改善箇所説明図

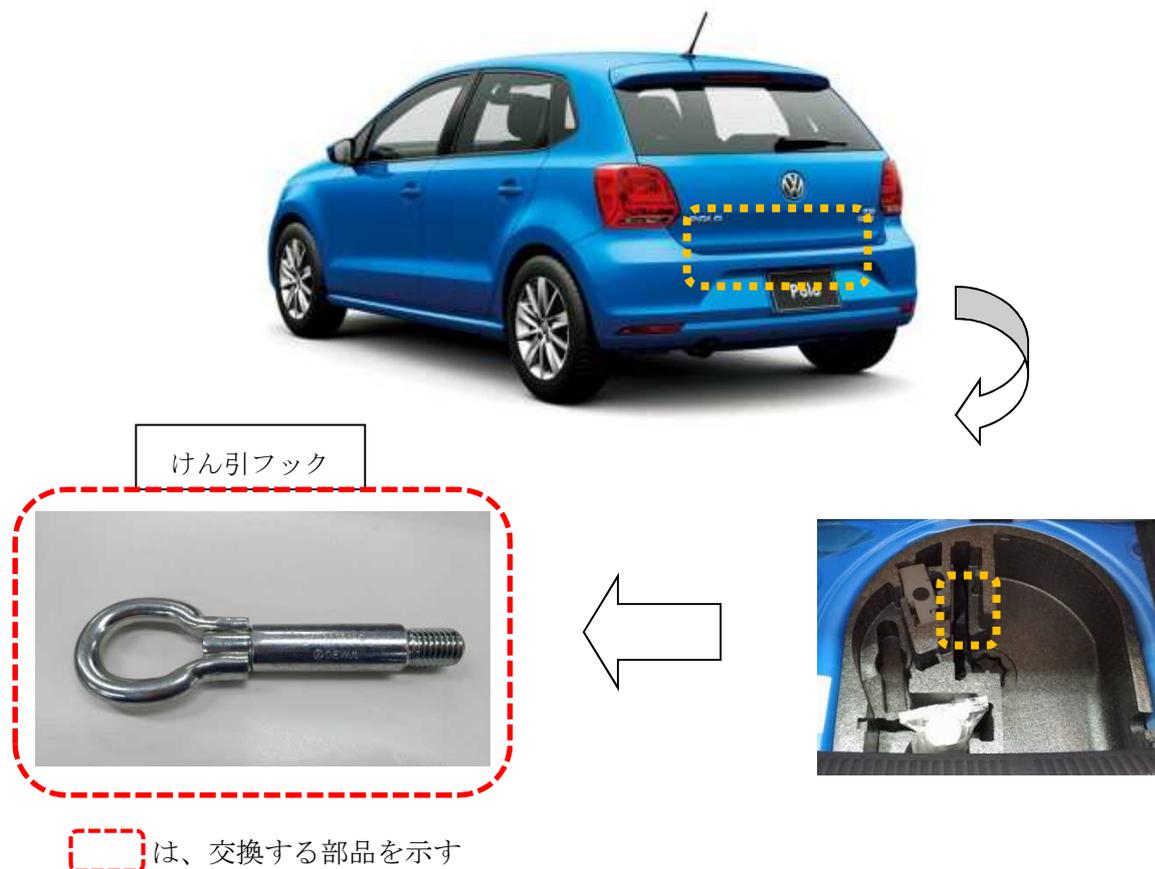
不具合の内容

車両に搭載しているけん引フックの溶接が不適切なため、フックの溶接部が破断するものがある。また、けん引フックを搭載する際に製造管理が不適切なため、形状の異なるけん引フックが誤搭載されているものがある。そのため、車両をけん引できない、もしくは車両にけん引フックを装着できないおそれがある。

改善措置の内容

全車両、けん引フックを良品に交換する。また、けん引フックの形状を確認し不適切なものは正規品に交換する。
